WYJAŚNIENIA TREŚCI SWZ

w postępowaniu o udzielenie zamówienia prowadzonego w trybie podstawowym bez negocjacji pn.:
„Modernizacja istniejącego kompleksu sportowo-rekreacyjnego "Moje Boisko - ORLIK 2012" przy Szkole podstawowej w Kawnicach”.

Zdjęcia poglądowej kopuły akrylowej:

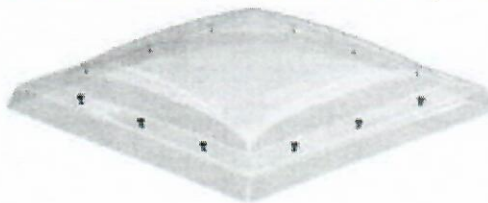
Podczas wizji lokalnej zauważono w pomieszczeniu szatni nr 2 pęknięty świetlik. Czy podlega on wymianie w ramach prowadzonego postępowania.

Należy uwzględnić w ofercie wymianę 3 świetlików o wymiarach 95x95 cm, w formie kopuły akrylowej.
